Rapport de l'Inspection des installations classées

Visite d'inspection du 03/09/2026

BIOSYL AUVERGNE

N° 4 **:** Eaux d'extinction

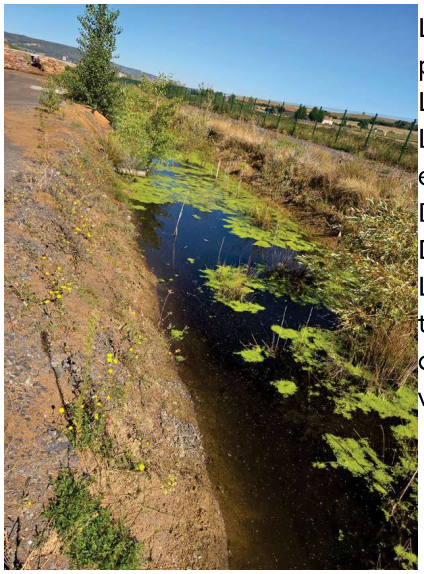
Les eaux d'extinction suite à l'incendie d'Avril 2026 sont toujours présentes sur site, confinées au sein d'un bassin de décantation.
L'exploitant a procédé à une analyse de ce bassin le 22 juin 2026.
Les valeurs mesurées pour les paramètres DCO et DBO5 sont en écarts par rapport aux VLE.
DCO : 154 mg/L (VLE : 125 mg/L)
DBO5 : 35 mg/L (VLE : 30 mg/L)
L'exploitant indique avoir contacté un prestataire pour l'aider au traitement de ces eaux et il a été préconisé de procéder à une décantation du bassin, une analyse des eaux décantées, une vidange du bassin et un curage de celui-ci.

L'inspection demande à l'exploitant dans un premier temps de procéder à une contre-analyse des eaux contenues dans le bassin de décantation. En effet, le bassin est long (environ 130 m de long) et une seule prise d'échantillon ne semble pas représentative du contenu du bassin.
Le Guide de mise en œuvre relatif aux opérations d'échantillonnage et d'analyse de substances dans les rejets aqueux des ICPE précise (page 13) :
« Le recours à un prélèvement ponctuel directement dans la bâchée ou le bassin n'est pas approprié. La raison est que le volume contenu en bâchée ou en bassin n'est pas homogène sur toute la colonne d'eau. Les substances présentes dans le rejet vont selon leurs propriétés physico-chimiques soient s'absorber sur les particules et décanter lentement en fond de bassin, soient se volatiliser ou se solubiliser dans la phase dissoute. »
Au regard du guide sus-visé, la façon la plus sûre d'avoir un échantillon homogène pourrait être de procéder à une vidange du bassin de décantation vers le second en mettant en place entre les deux un préleveur automatique à température contrôlé. Afin d'obtenir un échantillon moyen représentatif, plusieurs prises d'échantillons devront être collectées (a minima 5 échantillons) à un pas de temps couvrant la durée de la vidange du bassin. La mesure du volume devra être enregistrée.

Le bassin de décantation 2 devra être confiné avant le début de l'opération.
En fonction des résultats obtenus, l'exploitant devra communiquer son plan d'action à l'inspection.
